Stadt Gundelsheim

Bebauungsplan „Solarpark Böttinger Hof“

**2. Beteiligung gem. § 4b Abs. 3 i.V.m.
§ 3 Abs. 2 BauGB und § 4 Abs. 2 BauGB**

**Beschlussfassung über die Abwägung der Stellungnahmen
durch den Stadtrat Gundelsheim
in der Sitzung am
13.12.2023**

Böttinger Höfe, LRT/Biotope, Strukturen, November 2022

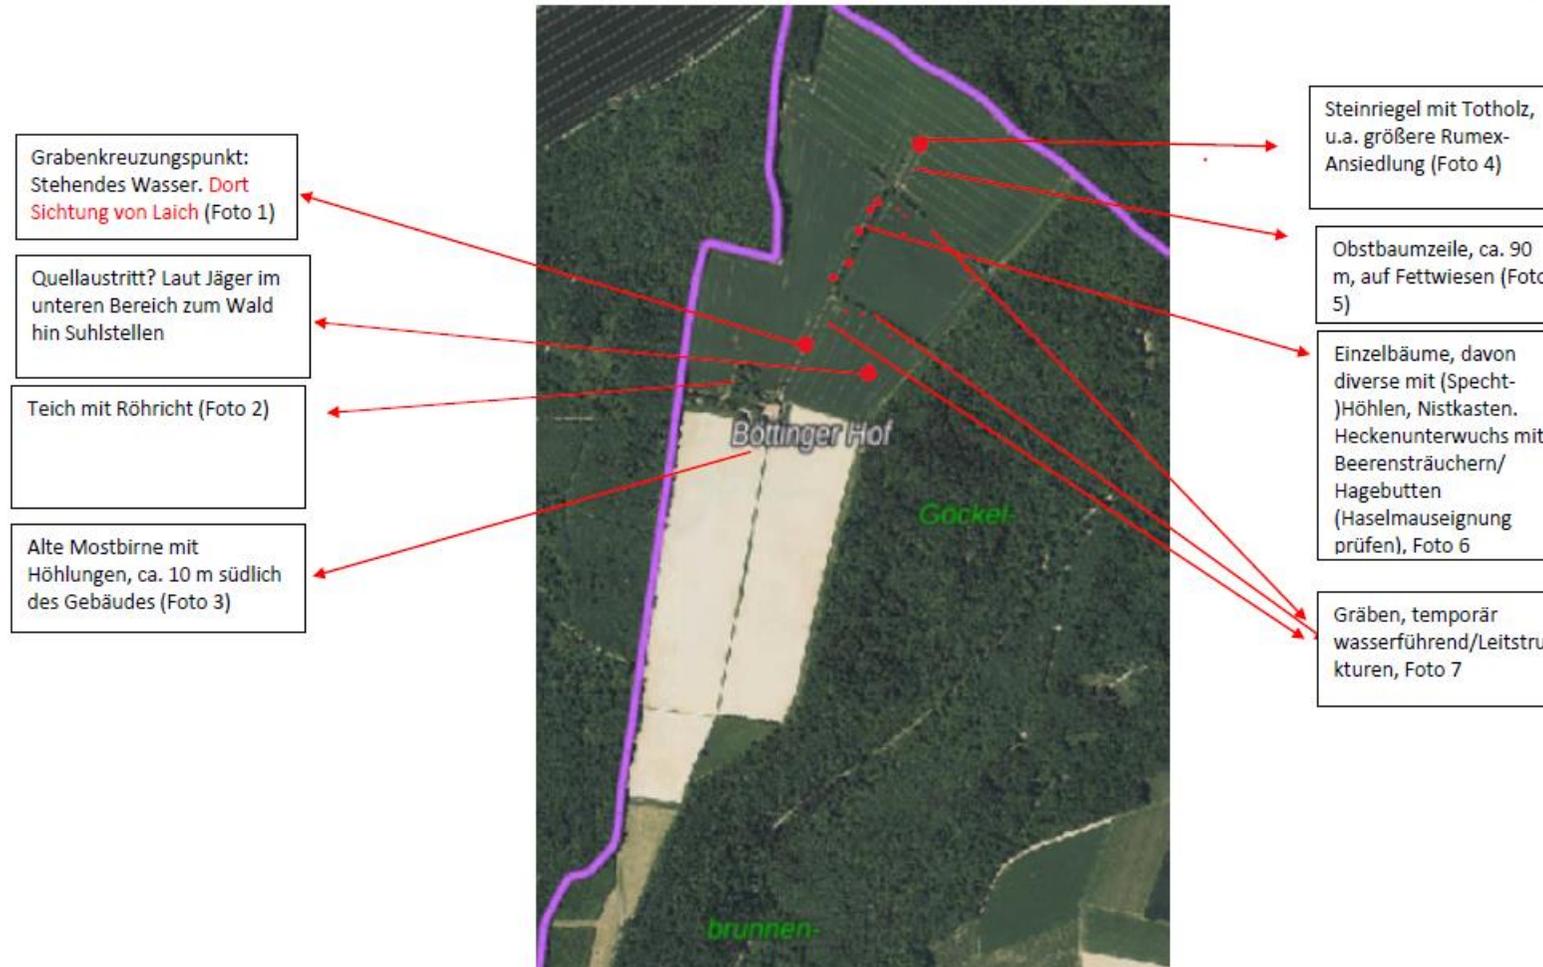
<p>insbesondere bei der Einschätzung, dass die Maßnahmen für die Feldlerche ungeeignet sind. Wir erwarten ein sofortiges Nachsteuern, sollte sich die Unwirksamkeit der Maßnahmen während des Monitorings bestätigen. Wir bedauern ebenso, dass eine fundierte Amphibien-Untersuchung im Wirk- und Vorhabensbereich nicht stattfand. Angesichts der Bedeutung des Teichs am Böttinger Hof als regional bedeutsames Laichhabitat, den Laichnachweisen in den Gräben aber auch der Nähe zum nur knapp 2 km entfernten Steinbruch mit seinen bekannten Amphibien-Vorkommen (Wechselkröte, Gelbbauchunke) hätten wir dies für geboten erachtet.</p>	<p>Umfang und Tiefe der faunistischen Untersuchungen wurden mit der zuständigen Behörde abgestimmt und vollumfänglich erbracht.</p>
<p>II.</p>	<p>Grundsätzlich halten wir also unsere Kritik, Argumentation und Vorschläge aus unserer Stellungnahme vom 10.03.2023 weiterhin aufrecht. Im Folgenden möchten wir nur kurz auf einige Punkte bei den textlichen Festsetzungen eingehen.</p> <ul style="list-style-type: none"> • Im Bereich der Ausgleichsflächen sowie im gesamten Grünbereich bitte 1/3 Altbestand von der Mahd ausnehmen • Das Befahren der Ausgleichsfläche für Feldlerche ist während der Brutperiode i.d.R. auszuschließen. Wenn ein Fachgutachter die Fläche im Vorfeld sehr zeitnah kontrolliert hat, könnten Ausnahmen von der Regel in Absprache mit der UNB möglich sein. • Auch temporäre Materiallager sind auf den Maßnahmenflächen auszuschließen – dies insbesondere in Hinsicht auf die spätere Errichtung des WEAs. • Zu M2: Das Mulchen ist auszuschließen 	<p>Die Maßnahmenfestsetzungen beinhalten bereits die Entwicklung von Altgrasbeständen, Erweiterungen dieser Maßnahme sind aus Sicht des Planungsträgers nicht erforderlich.</p> <p>Die erfolgt im Rahmen der Umweltbaubegleitung und wird nicht auf Ebene des Bebauungsplanes geregelt.</p> <p>Die Errichtung einer temporären Materiallagers erfolgt unter Beachtung der artenschutzrechtlichen Vorgaben im Rahmen des Genehmigungsverfahrens in Abstimmung mit der Naturschutzbehörde.</p> <p>Die Festsetzungen enthalten bereits ausreichende Bestimmungen zum Mahregime.</p>

<ul style="list-style-type: none"> • Zu M5: Da die Weißbereiche im Kartenwerk die Flächen der zwei WEAs darstellen, zeit sich, dass weiterhin die Zau-neidechsenfläche sehr nahe an der westl. WEA geplant ist. Wir warnen weiterhin davor, dass die Fläche eine Lockwirkung für Greifvögel darstellt und sich dadurch die Gefahr von Schlagopfern erhöht. Gerade in der Umgebung des Mastfußes sollte nur eine höherwüchsige ruderalen Gras-Krautflur entwickelt werden (keine Offenbodenbereiche) bzw. die Fläche gänzlich unattraktiv gestaltet sein. <p>Die Pflege und Offenhaltung von Eidechsenhabitaten ist ebenso rechtlich zu sichern.</p> <ul style="list-style-type: none"> • Zu M6: Wie bereits in unserer Stellungnahme vom 10.03.2023 gefordert, gilt es möglichst alle vorhandenen Gräben als Amphibien-Lebensstätten zu schützen. Sie sind zu erhalten und ihre Wasserversorgung insbesondere in der Laich- und Reproduktionsphase durch geeignete Maßnahmen zu sichern. Ein vermehrtes Austrocknen der Gräben im Betrieb ist durch geeignete Maßnahmen zu verhindern. Wie in der gemeinsamen Online-Besprechung am 29.11.2022 mit Ihnen anhand unserer Präsentation thematisiert, ist besonders der Graben südlich des Baumcarrés von Bedeutung (Leitstruktur zum Teich, Laichsichtung). Diese Unterlage geht Ihnen im Anhang nochmals zu. Bei der Grabenpflege ist außerhalb der Amphibienwanderung ebenso nur abschnittsweise vorzugehen und ein Altbestandteil von 1/3 zu erhalten. Das Mähgut ist von der Fläche zu entfernen. • Zu M8: Es ist angedacht, den Wegfall von 12 pot. Quartierbäumen auf der Fläche durch je 2 Ersatzquartiere für Fledermäuse in der näheren Umgebung auszugleichen. Da es dabei voraussichtlich um Bäume geht, die sich im nordöstlichen Bereich (Graben-Carré) befinden, würden nach den Vorgaben der östliche Waldrand für die Ersatzquartiere in 	<p>Die Gestaltung des Mastfußes wird im Rahmen des immissionsschutzrechtlichen Genehmigungsverfahrens geregelt und ist nicht Teil des Bebauungsplanes.</p> <p>Die Gräben werden zum Erhalt festgesetzt oder liegen außerhalb des Geltungsbereiches, entsprechende Maßnahmen zur Pflege und Entwicklung sind ebenfalls festgesetzt.</p> <p>Sollten Ersatzquartiere geschaffen werden müssen, können diese auch weiter entfernt von den zukünftigen Anlagenstandorten errichtet werden. Die genaue Platzierung wird nicht im B-Plan geregelt und ist bei Bedarf mit der UNB abzustimmen.</p>

<p>Betracht kommen. Damit befänden sich die Kästen jedoch im kollisionsgefährdeten Nahbereich der östlichen WEA. Dies ist unbedingt auszuschließen. Es müssen andere Lösungen gefunden werden.</p> <ul style="list-style-type: none"> • Hinweise zum Artenschutz Da der Bereich der Obstzeile mit dem anschließenden Lesesteinhaufen im nördlichen Planbereich nicht nachkartiert wurde, die Habitatausstattung aber für die Zauneidechse bestens geeignet ist, müssen die Maßnahmen zum Schutz von Reptilien/Amphibien während der Bauphase und des Betriebs um diesen Bereich erweitert werden, um Verstöße gegen § 44 BNatSch auszuschließen. • Die Krötenwanderung aus Richtung Wald, von den Gräben oder der freien Feldflur in Richtung Teich am Böttinger Hof darf durch die Bauarbeiten, die Materiallagerungen und den Betrieb nicht blockiert oder gefährdet werden. Dies muss auch für die Rückwanderung der adulten Tiere gelten. • Es muss gesichert sein, dass ebenso die Hüpfertinge entsprechend ihrer artspezifischen Entwicklungszeiten weder durch die Bauphase, noch durch den Betrieb, noch durch Grünpflegearbeiten (Mahd!) gefährdet werden. Wir erwarten hierzu ein Monitoring. • Durch die Verschiebung der Vegetationszeiten in Richtung Jahreswende kann es bei Eingriffen Anfang Oktober oder Anfang März zu artenschutzrechtlichen Verstößen kommen. Wir empfehlen das Zeitfenster um jeweils 2 Wochen zu verkleinern: ab 15.10.-15.02. Dies gilt für Rodungsarbeiten, Baufeldfreimachung und sonstige Arbeiten mit artenschutzrechtlicher Relevanz. • Zum Rückbau: Beim Rückbau sind entsprechend dem dann vorliegenden Arteninventar auf der überplanten Fläche alle artenschutzrechtlichen festgesetzten Maßnahmen (Vergrämuungs- und Schutzmaßnahmen, Zeitbeschränkungen) einzuhalten, die auch für die Bauphase der Errichtung der Kombi- 	<p>Der Hinweis wurde in die Planunterlagen aufgenommen.</p> <p>Dies ist bei der konkreten Bauausführung zu beachten, der Plan enthält bereits entsprechende Hinweise.</p> <p>Die artenschutzrechtlichen Belange und Vorgaben sind im Rahmen der gesamten Bauphase zu berücksichtigen, darauf wird im Bebauungsplan hingewiesen. Die Umsetzung und Sicherstellung erfolgt im Rahmen der Ausführungsplanung und Bauausführung mit entsprechender ökologischer Baubegleitung.</p>
